Oggetto: Procedimento di **Verifica di Assoggettabilità a VIA**, ai sensi dell'art. 10 della L.R. 4/2018 e dell'art. 19 del D.Lgs. 152/2006, del progetto agrivoltaico denominato **"Energy Park di Bologna"** localizzato in Via del Gomito, nel Comune di Bologna (BO).

Proponente: **HERAMBIENTE SPA**

Pratica Arpae n. 16008/2024 - Regione Emilia-Romagna - Fascicolo n. 1311/36/2024 (Screening).

Contributo istruttorio del Comune di Bologna per la conclusione del procedimento.

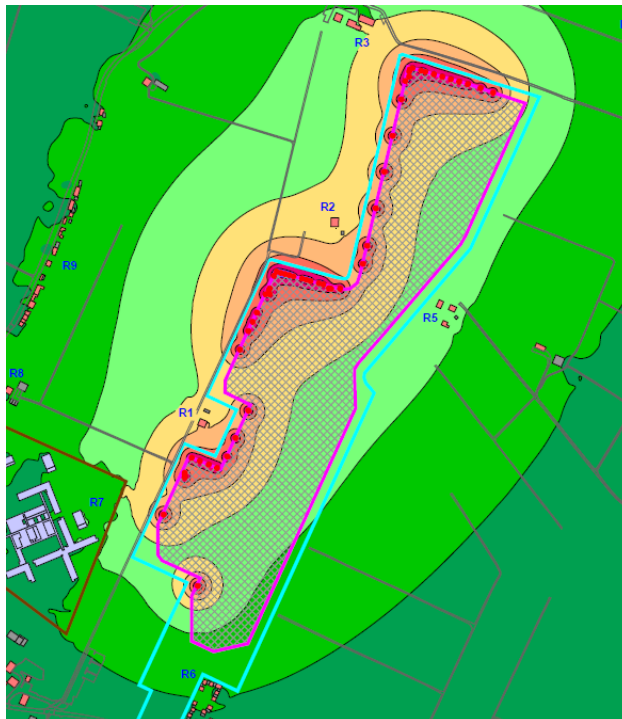
Pur prendendo atto che gli esiti delle simulazioni acustiche evidenziano il rispetto dei limiti, si rileva che la disposizione delle sorgenti puntuali non è ottimizzata dal punto di vista acustico, essendo le sorgenti puntuali concentrate in prossimità dei ricettori presenti nell'area (vd figura, in cui si rileva la concentrazione delle sorgenti a ridosso dei ricettori R1, R2, R3).

Nelle prossime fasi progettuali si chiede di valutare, se tecnicamente fattibile, una disposizione di queste fonti di rumore nei punti più distanti dai ricettori presenti nell'area, in modo da limitare ulteriormente l'impatto acustico dell'opera.
